リコール届出一覧表

リコール届出日：平成22年5月21日

リコール届出番号	2540	リコール開始日	平成22年5月21日
届出者の氏名又は名称	トヨタ自動車株式会社 問い合わせ先： 取締役社長 豊田 章男 レクサスインフォメーションデスク TEL 0800-500-5577		
不具合の部位（部品名）	かじとり装置（ギヤ比可変ステアリングシステム）		
基準不適合状態にあると認める構造、装置又は性能の状況及びその原因	ギヤ比可変ステアリングシステム（VGRS）の制御プログラムが不適切なため、通常の据え切り操作から急ハンドルのような素早い戻し操作をすると、一時的にハンドルの中立位置が大きくなる可能性がある。		
改善措置の内容	全車両、制御プログラムを修正したVGRSコンピュータと交換する。 なお、交換部品の準備が整うまでの間、運転時の注意事項を使用者に周知する。		
不具合件数	12件	事故の有無	無し
発見の動機	市場からの情報による。		
自動車使用者及び自動車分解整備事業者に周知させるための措置	<ul style="list-style-type: none"> ・使用者：ダイレクトメール等で通知する。 ・自動車分解整備事業者：日整連発行の機関誌に掲載する。 ・改善実施済車には、運転者席側ドア開口部のドアストライカー付近にNo.2540のステッカーを貼付する。

改善箇所説明図

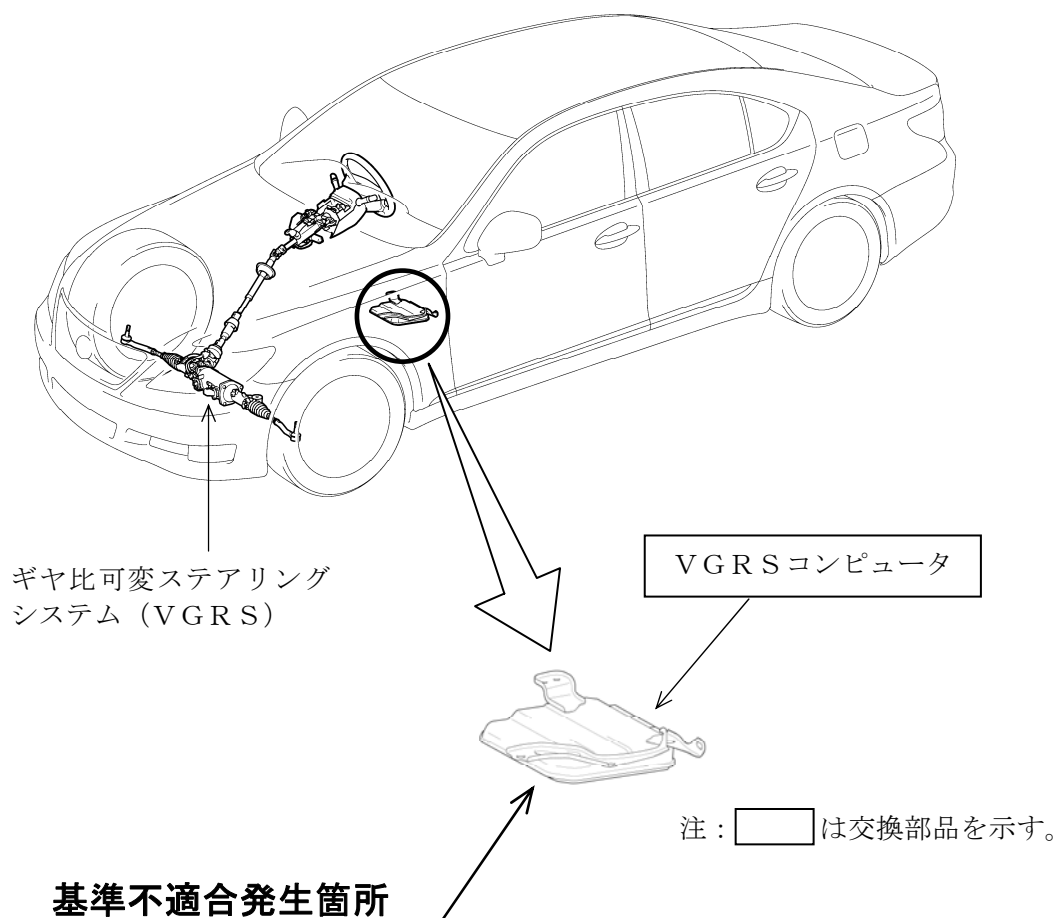
ギヤ比可変ステアリングシステム (VGRS) の制御プログラムが不適切なため、通常の据え切り操作から急ハンドルのような素早い戻し操作をすると、一時的にハンドルの中立位置が大きくずれることがある。

全車両、制御プログラムを修正したVGRSコンピュータと交換する。
なお、交換部品の準備が整うまでの間、運転時の注意事項を使用者に周知する。
